## Dodatek č. 1

Č. j. KRPK-4422-10/ČJ-2019-1900MN

### Změnový list pro nezbytné změny stavby v průběhu realizace

#### OOP Horní Slavkov – oprava střechy garáže

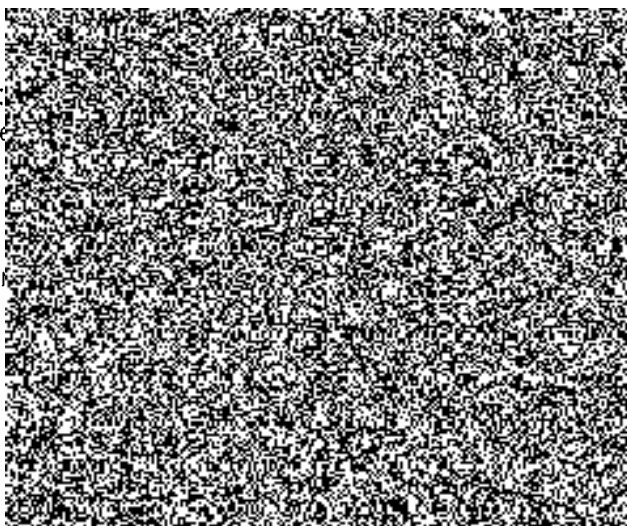
Na opravu střechy byla podepsána smlouva Č.j. KRPK-4422-5/ČJ-2019-1900MN. Předmětem zakázky bylo oprava střechy garáže OOP Horní Slavkov, Dlouhá ul. - havárie. Před opravou byl proveden průzkum rozsahu havárie, byla odkryta krytina – trapézové plechy. Po odkrytí bylo zjištěno, že prkna bednění nejsou poškozena, zatéká pouze některými spoji - falcováním krytiny a je nutno tuto přeložit, oplechovat ke zdi přilehlé stavby a atiku čelní strany garáže, opravit okapnice a svody, opravit nepískovanou lepenku.

Při započetí prací bylo odkrytím trapézových plechů zjištěno, že povrch bednění se houpe. Při rozebrání bednění bylo zjištěno, že místo vazníků (krokví), jsou použity fošny položené na šířku (tzn. výška profilu je nedostačující a vykazuje značný průhyb i bez zatížení) a v nedostatečné osové vzdálenosti. V zimním období dochází k odpadávání sněhu ze střechy přilehlé stavby na tuto střechu a vlivem tohoto fošny praskají a neunesou tíhu sněhu.

Je nutno rozebrat bednění, podhledy a vazníky nahradit a umístit blíže k sobě, tak aby udržely tíhu sněhu. Tyto skutečnosti bez rozebrání nebylo možno odhalit.
